Dendrologische Baubegleitung

Ergebnis der dendrologischen Baubegleitung (Wurzelsondierung)

Neubau Lidl-Markt in Bad Rothenfelde

Planbereiche I bis V:

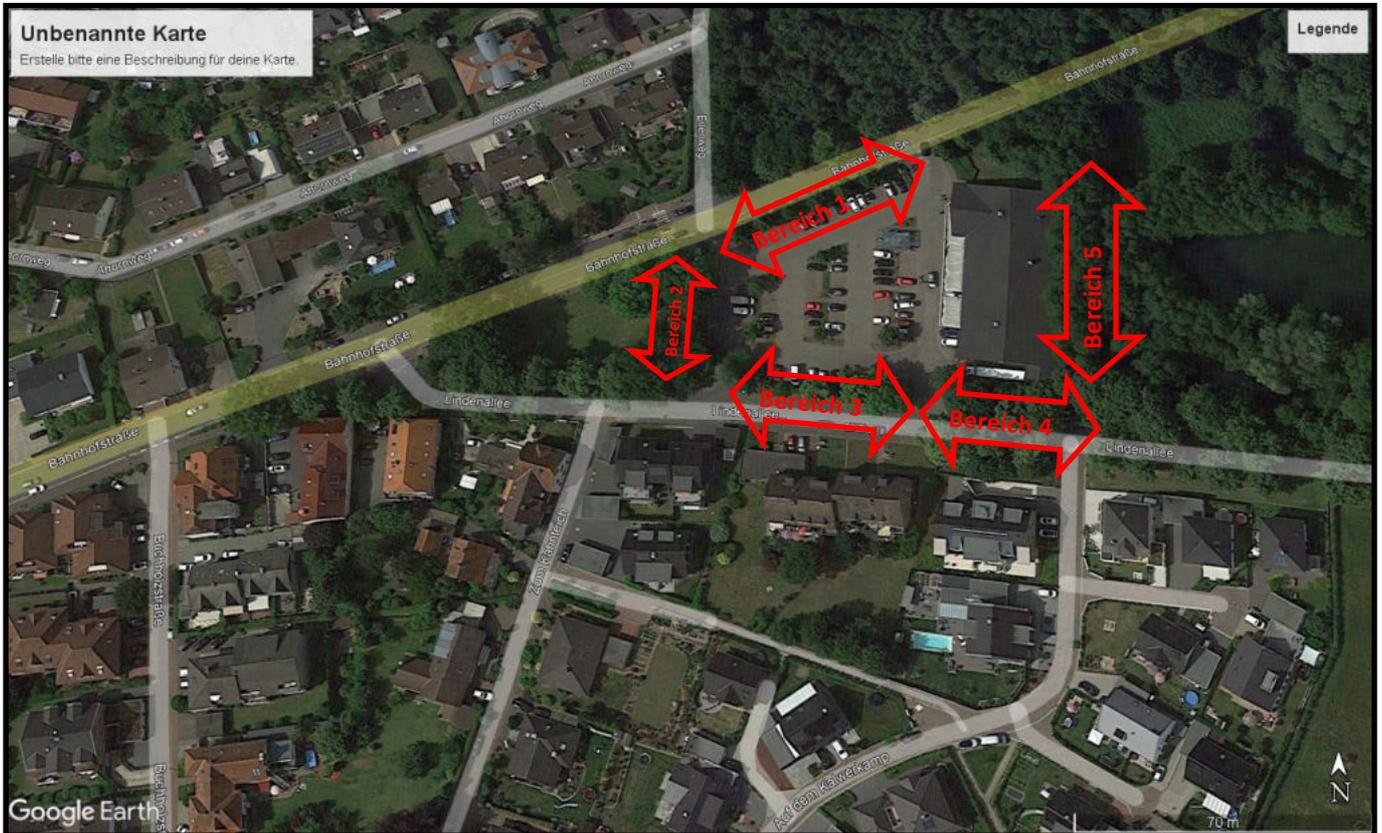
Bereich I: Bahnhofstraße

Bereich II: Westseite

Bereich III: Lindenallee

Bereich IV: Lindenallee Gebäude

Bereich V: Ostseite Gebäude

Rosskastanie (ohne Baum-Nr.) Planungs-Nr.: 6

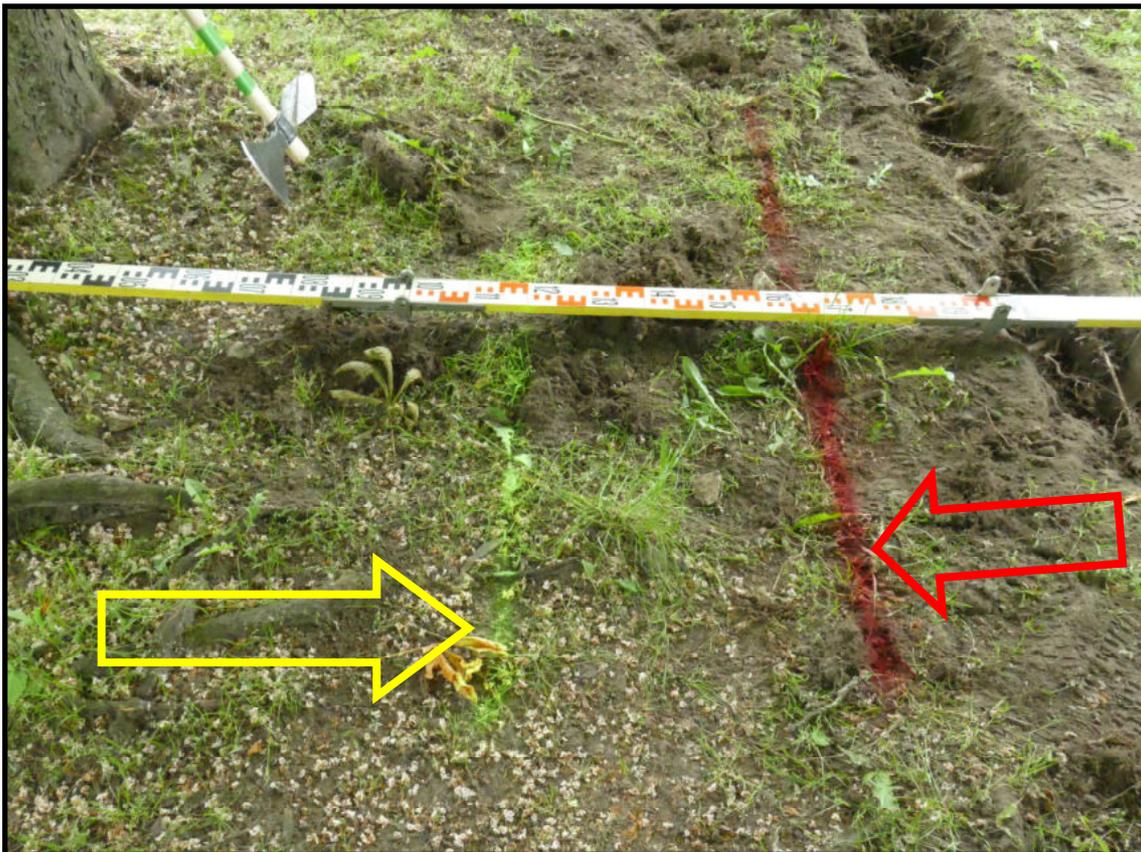
Der rot markierte Bereich stellt die Vorderkante des Bordsteins dar, die gelbe Markierung den benötigten Arbeitsbereich.

Diese oberflächennahen Wurzeln können durchtrennt werden. Der tieferliegende Wurzelhorizont ist mit Wurzelgitter zu überbauen. Hinter der Rückenstütze ist bis auf den tieferliegenden Wurzeln Reifekompost einzubauen um eine Wurzelneubildung anzuregen.

Linden und Feldahorn mit den Planungs-Nrn.: 16, 17, 18 und 19

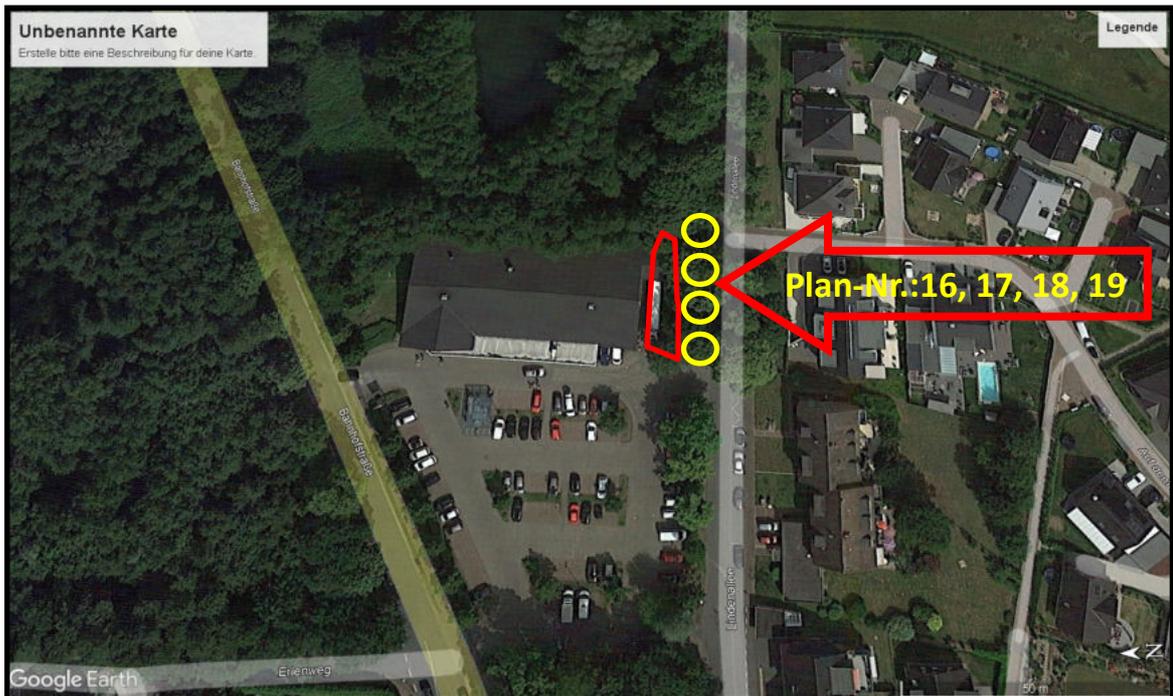
Nach den Ergebnissen der Wurzelsondierung an den vier zu erhaltenen Bäumen entlang der Lindenallee (gelb markiert) kann die Baumaßnahme wie geplant umgesetzt werden. Hier sind keine technischen Wurzelschutzmaßnahmen erforderlich.

Zur Realisierung der Maßnahme müssen jedoch Bäume auf dem Baugrundstück entnommen werden. Dieser Bestand wurde mit einem roten X gekennzeichnet. (siehe Seite 21)

Durch diese Baumentnahmen werden die Kronen der zu erhaltenden Bäume an der Lindenallee freigestellt. Dadurch ändert und erhöht sich für diese Bäume die abzutragende Windlast. Bedingt durch den bisher engen Stand der Bäume konnten diese ihre Kronen teilw. nur einseitig ausgebildet.

Um die Stand- und Bruchsicherheit zu gewährleisten, muss bei diesen Bäumen die Kronenhöhe um mind. 3,0 m eingekürzt werden. Die Kronenauslage ist der Kronenhöhe anzupassen.

Entlang der neuen Gebäudeaußenkante ist eine Mischung von Reifekompost mit Ziegelsplitt einzubauen. Diesen Bereich können die Bäume dann als Einwurzelungsmöglichkeit nutzen.

Es sollte den Bäumen Oberflächenwasser geordnet zugeführt werden. Um Staunässe zu verhindern, ist ein Überlauf einzubauen.

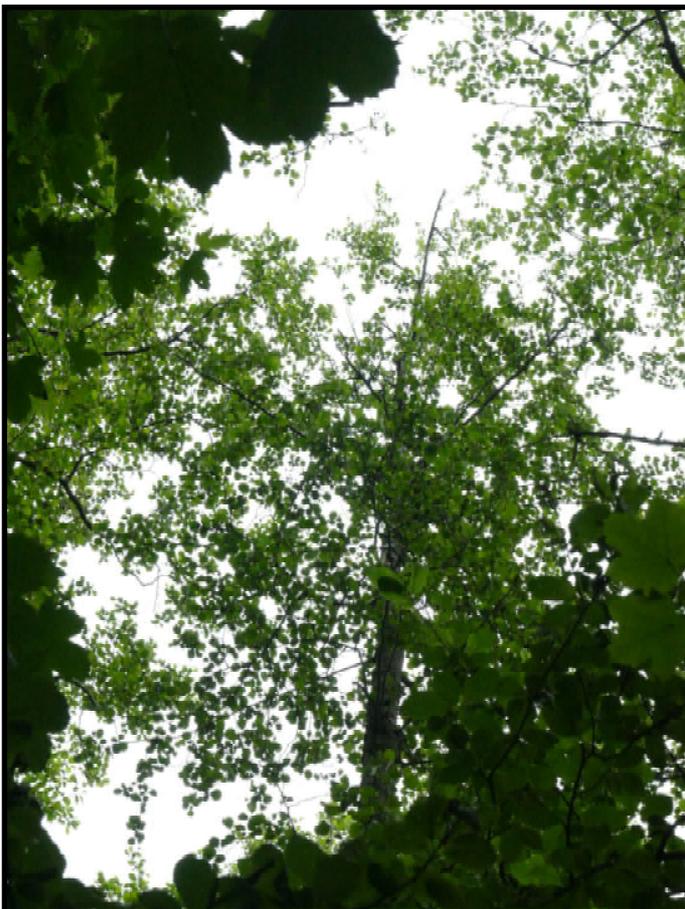
Bezüglich der Grenzbebauung ist die erste Erlenreihe entlang des Gebäudes zu entnehmen.

Bei der zweiten Erlenreihe ist der Einbau eines Wurzelschutzvorhangs aufgrund des geringen Abstandes zur ersten Erlenreihe nicht möglich. Die Wurzelverluste wären bei der Rodung der ersten Erlenreihe für den Erhalt der zweiten Baumreihe zu groß.

Die zweite Erlenreihe ist zu entnehmen.
